株式会社タカチ電機工業

製品仕様変更のご案内

BCAS152004G(約1ヶ月)

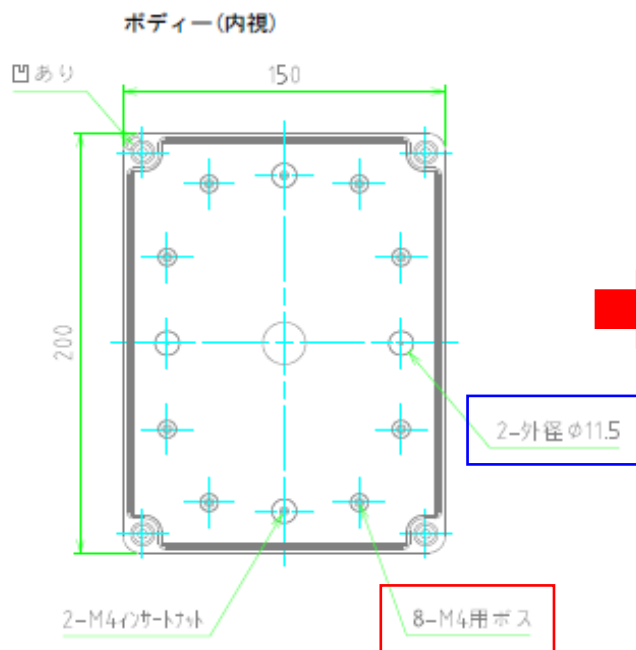
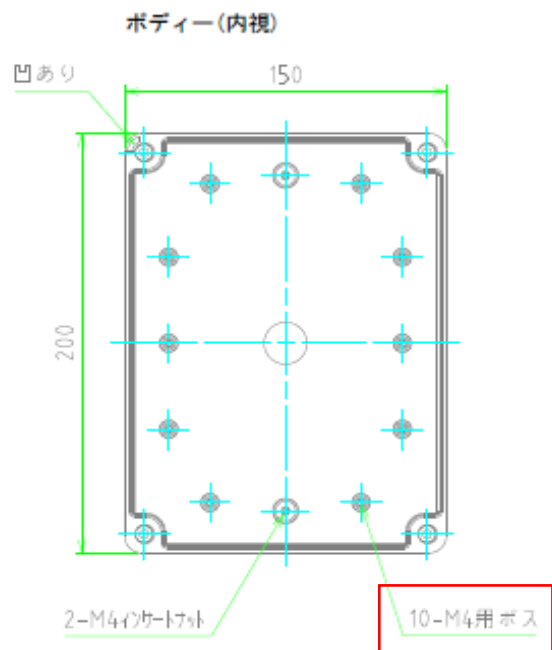
ボディー内部中央2箇所の凸(2-外径φ11.5)がM4用ボスに変更

仕様変更前の外観

仕様変更後の外観

- 変更の理由：購入先にて顧客の数多い要望に応える為、ボディー中央2か所の凸がM4用ボスに金型変更が施されました。
- 変更の時期：現行品在庫が無くなり次第順次切り替えになります。
※受注状況によっては切り替え時期が早まる場合がございますので、ご了承下さい。
- 材質、寸法、型番、価格の変更はございません。
